Kraków, 30.11.2017r.
ZDW/PW/2017/8309/DN4 BJ
Znak sprawy: ZDW-DN-4-271-86/17

Dotyczy: przetargu nieograniczonego: **Rozbudowa DW 968 Lubień – Zabrzeż, Zadanie 3: Lubień – Mszana Dolna – zaprojektowanie i wykonanie robót budowlanych** (ZDW-DN-4-271-86/17)

- I. W odpowiedzi na złożone przez Wykonawców wnioski o wyjaśnienie treści SIWZ w niniejszym postępowaniu, Zamawiający - Zarząd Dróg Wojewódzkich w Krakowie na podstawie art. 38 ust. 1a, 2 i 4 ustawy z dnia 29 stycznia 2004 r. – Prawo zamówień publicznych (tekst jedn. Dz. U. z 2017 r. poz. 1579, zwanej dalej ustawą PZP) udziela odpowiedzi na następujące pytania (numeracja pytań oraz kolejność udzielania odpowiedzi jest ustalona przez Zamawiającego):

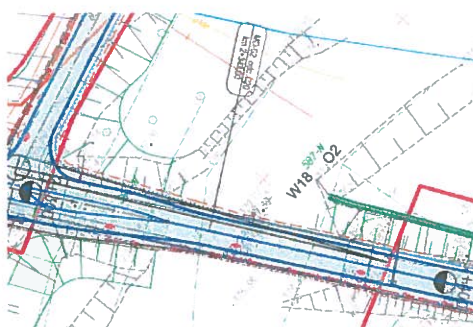
W przypadku jeśli lokalizacje poszczególnych obiektów podano wg kilometrażu przesuniętych względem siebie prosimy o informacje pozwalające na powiązanie tych kilometraży ze sobą;

- w Opinii Geotechnicznej podano lokalizację odwiertu nr 8: odc. 020 km 2+360 - tj. na nasypie.

- wg Wielowariantowej Koncepcji w ww. lokalizacji (dokładniej: w km 2+343) znajduje się obiekt MD-02.

Odc. ref. 010

1. Km 0+900 – nasyp
2. Km 1+740 – wkop/nasyp
3. Km 2+700 – nasyp
4. Km 3+800 – nasyp

Odc. ref. 020

5. Km 0+035 – nasyp
6. Km 0+800 – wkop/nasyp
7. Km 1+800 – nasyp
8. Km 2+380 – nasyp
9. Km 3+200 – nasyp
10. Km 3+800 – nasyp

Zamawiający informuje, że w Koncepcji został błędnie wskazany kilometraż odwiertu nr 8. Został on wykonany zaraz za obiektem MD-02
